**NOTIFICATION DE SÉCURITÉ URGENTE
MESURES CORRECTIVES POUR DISPOSITIF MÉDICAL****MAQUET CARDIOSAVE Hybrid et MAQUET CARDIOSAVE Rescue**

Code produit/numéro de pièce :	0998-XX-0800-XX
Numéro de lot affecté distribué :	Tous
Dates de distribution :	Depuis le 6 mars 2012

Il s'agit d'une mise à jour du calendrier des corrections indiquées dans la FSN précédemment distribuée pour Datascope :

Figure 1 – Affichage du moniteur (1 – Indicateur d'hélium)

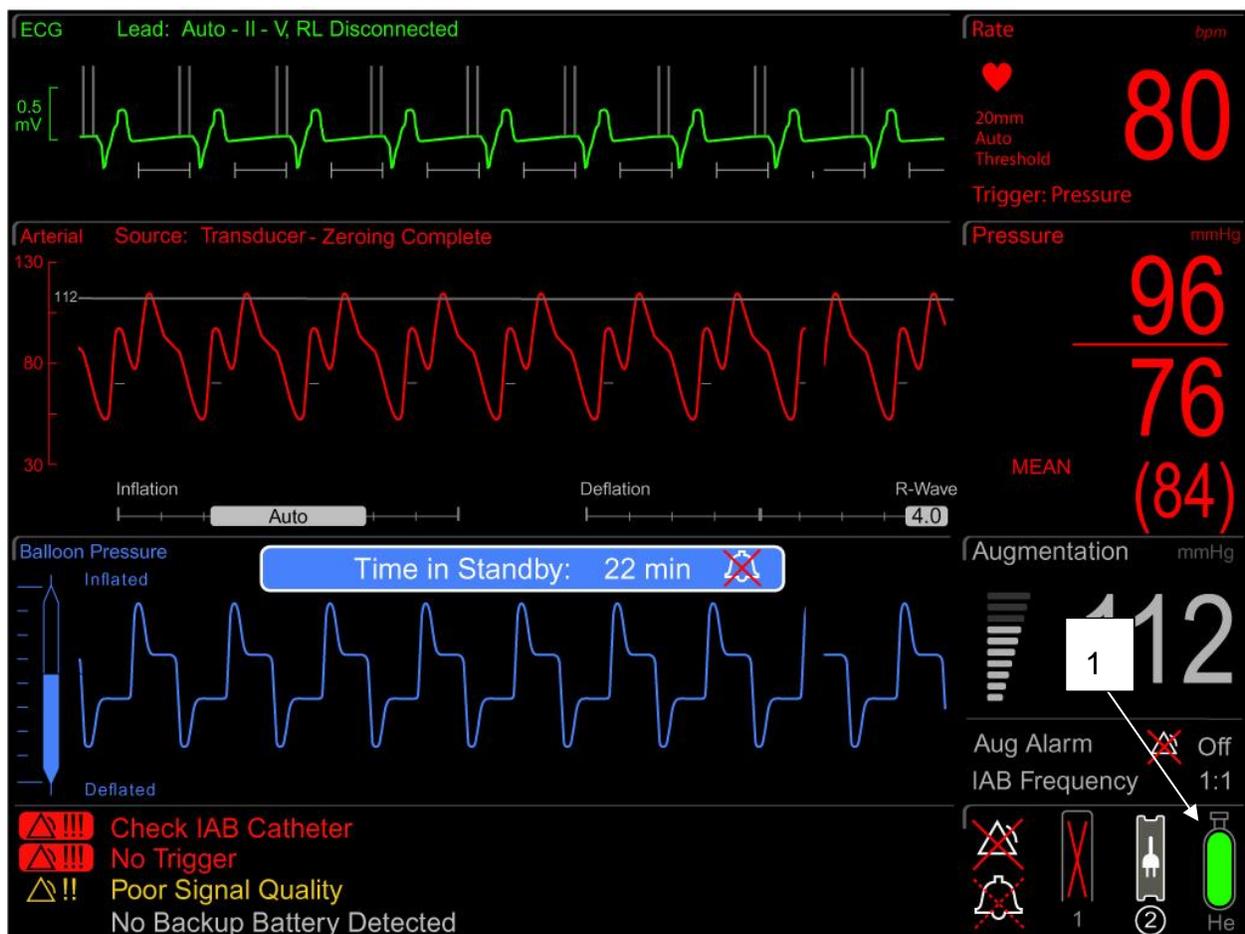
Au cours des tests de compatibilité électromagnétique (CEM) dans un laboratoire externe, le personnel de Getinge a déterminé qu'en présence de certaines perturbations RF rayonnées, l'indicateur d'hélium sur la PBIa Cardiosave (voir la Figure 1) surévaluait par intermittence la capacité d'hélium restante. Une fois la perturbation supprimée, l'indicateur d'hélium retrouve entièrement ses capacités de lecture dans les 10 secondes et affiche le niveau approprié sans aucune mesure excessive.

L'enquête de Getinge a révélé que la surévaluation de la capacité d'hélium se produirait par intermittence dans des plages de fréquences comprises entre 80 MHz et 1 GHz. Les sources potentielles d'interférences incluent : les communications radio, les téléphones portables, le Wi-Fi, les équipements RFID et les équipements qui ne répondent pas aux normes de compatibilité électromagnétique en vigueur.

Les utilisateurs doivent effectuer les actions suivantes pour limiter la possibilité de perte de bénéfice du traitement en raison d'une mesure erronée de l'hélium restant sur l'indicateur d'hélium.

Datascope/Getinge a lancé une procédure de correction matérielle pour résoudre ce problème. Un technicien du service Datascope/Getinge vous contactera pour planifier l'installation de la correction lorsqu'elle sera disponible. Ces procédures seront effectuées dans votre établissement sans frais supplémentaires.

Figure 2 – Panneau supérieur (1 – Jauge d'hélium mécanique)

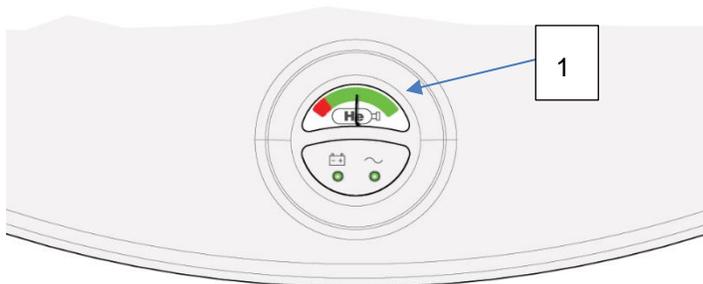
Étant donné que la jauge mécanique n'est pas influencée par la CEM, visualiser la jauge mécanique sur le panneau supérieur de la pompe Cardiosave (voir Figure 2) pour évaluer la capacité d'hélium restante en cas de suspicion de perturbations de la CEM.
